Sistema Nacional de Evaluación de la Accesibilidad

Proyecto: Construcción de Rampas

Edificio Sede MISPAS (Piso 1)

Resumen Ejecutivo

Evidencia #1

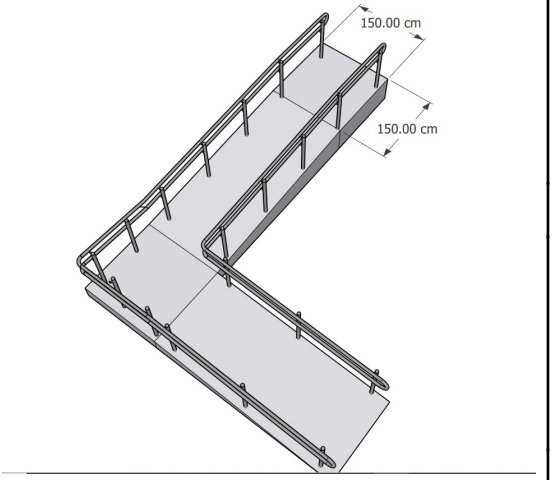
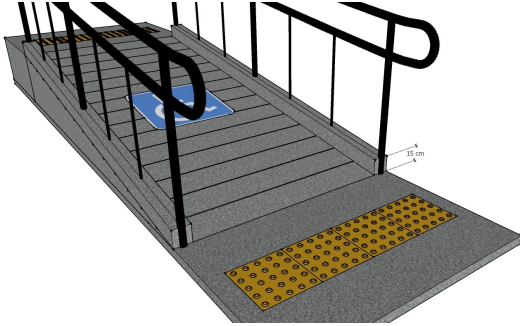
Pregunta	P.1.R.1 Si existe una rampa, ¿tiene al menos 90 cm de ancho?
Respuesta	Si
Recomendación	1. El ancho se debe establecer en función del tránsito de los usuarios, cuando la rampa signifique un acceso principal o cuando el usuario no pueda ver todo el desarrollo de la misma, se recomienda que el ancho libre sea por lo menos 150 cm.
Comentarios	No hay comentarios
